Mission régionale d'autorité environnementale

**Avis sur la demande d'ouverture de travaux miniers
sur la concession de Dommartin-Létrée (51)
de la société IPC Petroleum France**

n°MRAe 2018APGE106

Figure 3 : aménagement d'une plateforme de forage

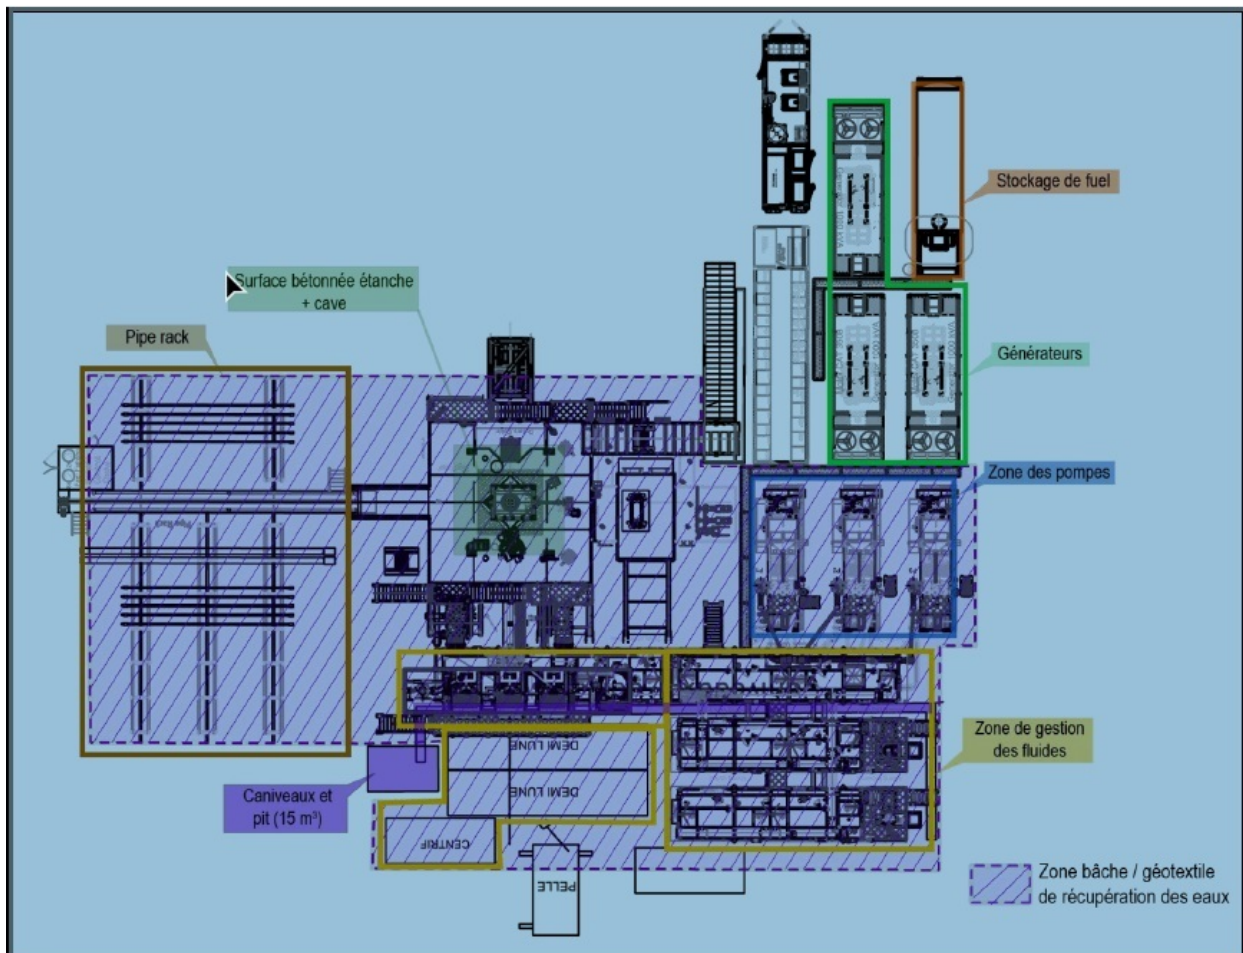
Les plateformes existantes DML1 et DML3 seront agrandies d'une part pour l'accueil du nouveau puits de prélèvement d'eau au Dogger (DML1) et des nouvelles collectes (DML3). Toutefois, le dossier ne comporte aucune description des aménagements qui y seront réalisés.

L'Ae recommande donc au pétitionnaire de décrire les travaux qui seront réalisés sur ces plateformes, ainsi que les mesures retenues en matière de prévention des pollutions et des risques.

Figure 7 : travaux de pose des collectes

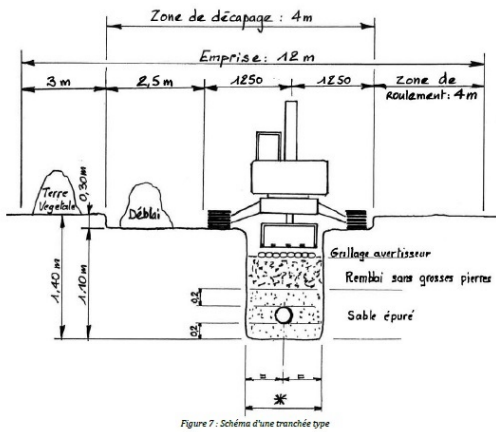
L'Ae note que ces canalisations de transport seront de très faibles dimensions (les pipelines présentent couramment des diamètres de l'ordre du mètre) réduisant d'autant les conséquences d'une fuite accidentelle.

Exemple théorique de cuvelage et de cimentation d'un puits destinés à assurer son étanchéité. Plus le puits est profond plus il y aura de tronçons de cuvelage concentrique

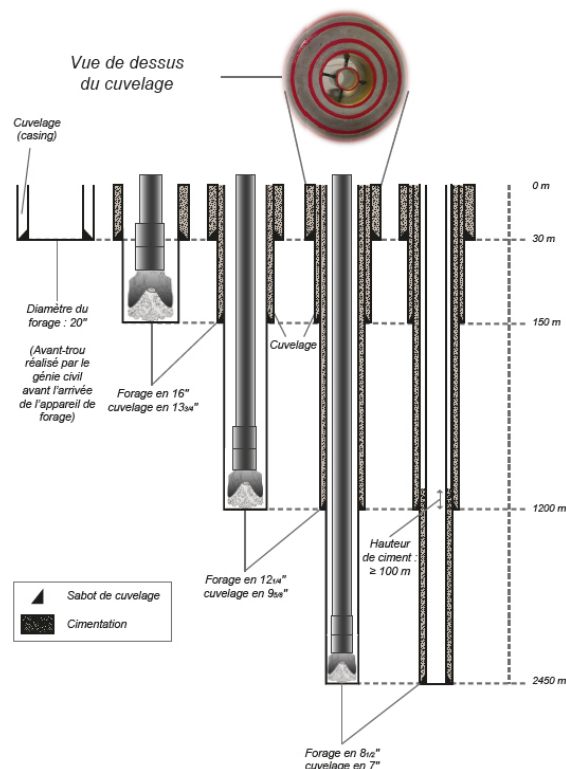
L'Ae recommande à l'exploitant d'apporter une attention particulière à la surveillance de l'étanchéité des puits dans le temps, notamment par rapport à la nature des cuvelages et la qualité de la cimentation.
